Grundschule Pullach – Vorbeugender Brandschutz

Aktenvermerk
über die Begehung des Schulgebäudes am 17.03.2020, 9.30 Uhr – 11.30 Uhr

ANLAGE 1
2020 03 H-AV-BRAND-SCHUTZ

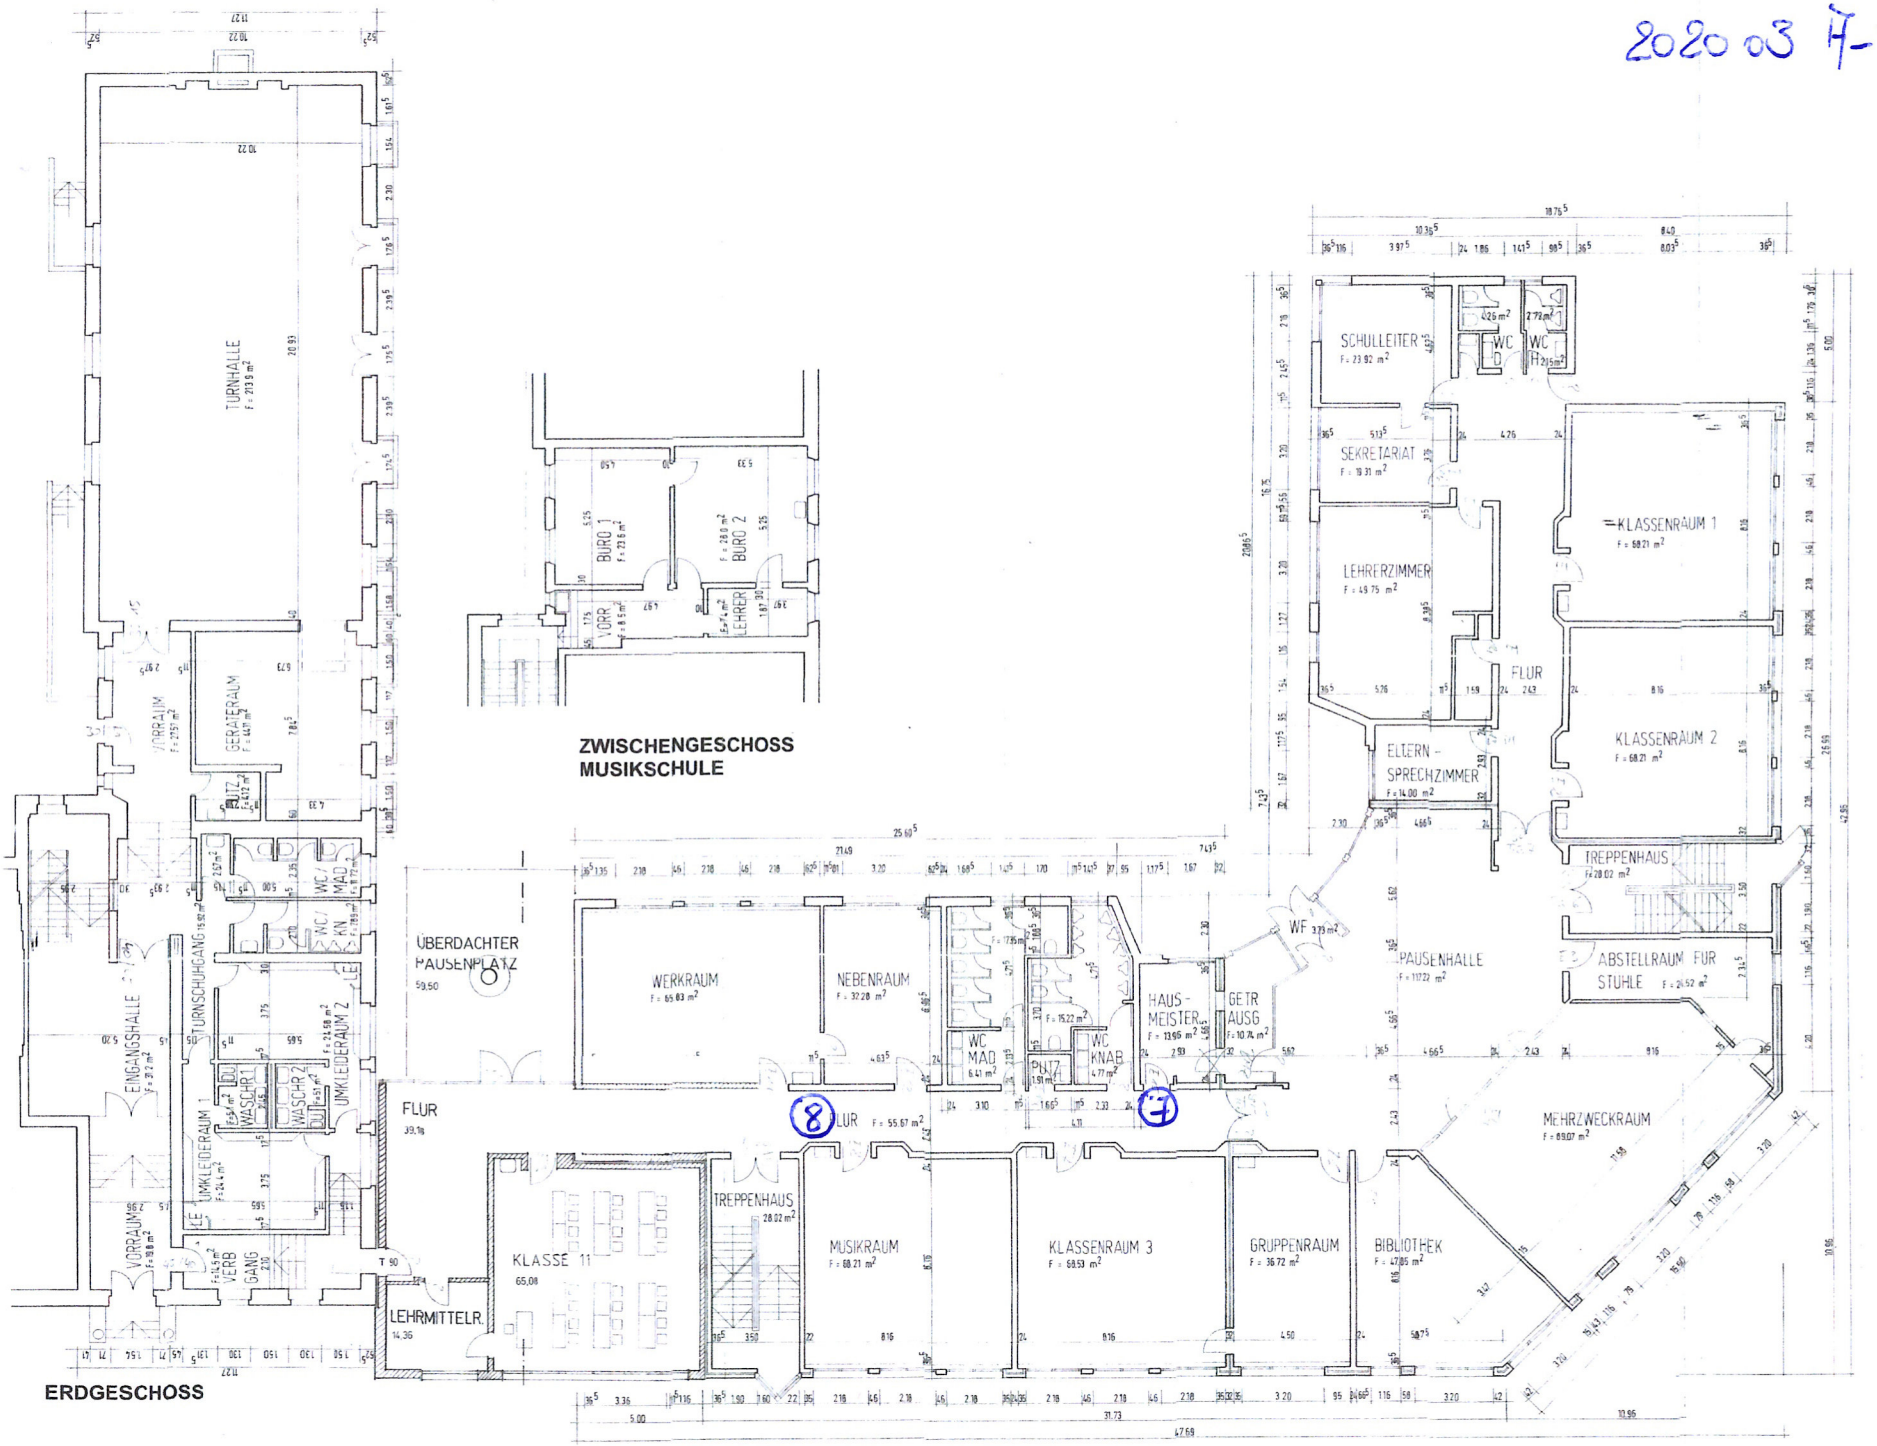
1. Die bestehende Brandmeldeanlage ist mit geeigneten Brandmeldern gemäß den technischen Vorgaben der VDE 0833 auch unterhalb der abgehängten Decke (F0) der Rettungswege zu erweitern, so dass auch die Räume überwacht werden. Darüber hinaus sind sämtliche Lager- und Technikräume neben allen Flucht- und Rettungswegen und der Aula zu überwachen.
   Mit der Planung und der Ausführung der BMZ sollten verschiedene Firmen beauftragt werden.

2. Da die Fachwerkträger in der Aula entgegen den Vorgaben in F0 ausgeführt wurden, ist bei Sanierung des Glasdaches zu beachten, dass dieser Punkt für die gesamte Lastabtragung (inkl. Der Fachwerkträger) hinsichtlich einer evtl. erforderlichen Prüfstatik berücksichtigt werden muss.
   Die bestehende F0-Konstruktion der Fachwerkträger kann über einen organisatorischen Brandschutz kompensiert werden.
   Für die gesamte Aula sind nach Aussage von Herrn Sonntag zwei bis drei große Rauch-/ Wärmeabzugsanlagen (RWAs) ausreichend.

5. Alle vorhandenen Rauchschutztüren müssen umgehend geprüft und überarbeitet werden. Eine 3-seitige Dichtung ist derzeit nicht vorhanden.
   Die Gemeinde Pullach i. Isartal wird hierzu baldmöglichst einen Türschreiner beauftragen.

6. Die Wanddurchführungen der bestehenden IT-Verkabelung sind derzeit nur teilweise gemäß den brandschutztechnischen Richtlinien geschottet. Im Zuge der Umsetzung des Digitalisierungspaktes mit der Verlegung von Glasfaserleitungen bzw. neuen Cat8-Netzwerkkabeln wird dieser Brandschutzmangel behoben.

7. Die Bestandstüren des Serverraumes im Obergeschoss sowie der Verteilung im Erdgeschoss müssen durch T30-Türen ersetzt werden (s. Anlagen).

8. Die Länge der notwendigen Flure im Erd- und Obergeschoss des Südflügels beträgt über 30m (vgl. BayBO Art. 34, Abs. 3). Der Sicherheitstreppenraum liegt nicht am westlichen Ende des Flures und ist der einzige bauliche Rettungsweg im Obergeschoss dieses Gebäudeflügels.
   Die Flurlängen sind sowohl im Erdgeschoss als auch im Obergeschoss mit einem zusätzlichen Brandschutzelement F30 zu unterteilen (s. Plananlagen).
   Der notwendige Flur mit nur einer Fluchtrichtung für das westliche Klassenzimmer im Obergeschoss ist ohne einen weiteren baulichen Rettungsweg gemäß BayBO Art. 31, Abs. 1 zulässig.

ANLAGE 2
2020 03 H_AV_BRANDSCHUTZ

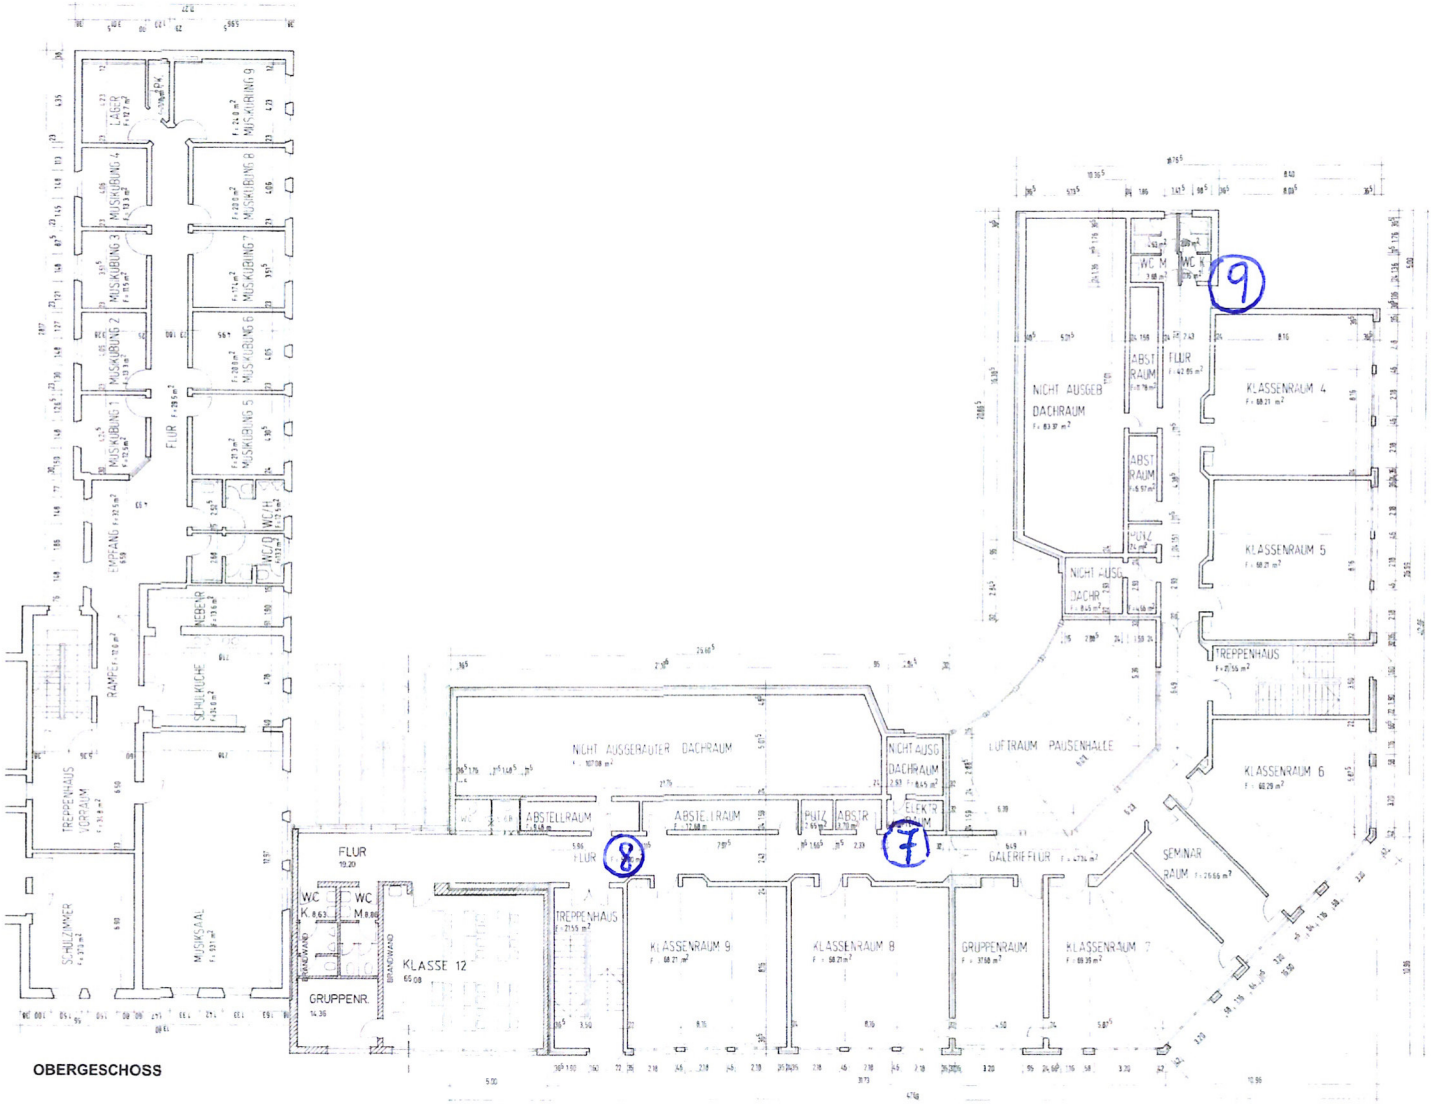
9. Das Sicherheitstreppenhaus ist für den Ostflügel im Obergeschoss nur über die Empore der Aula zu erreichen. Es gibt hier keinen zweiten baulichen Rettungsweg. Dieser muss am nördlichen Ende des Flures mittels einer Außentreppe errichtet werden (s. Anlage Grundriss Obergeschoss).
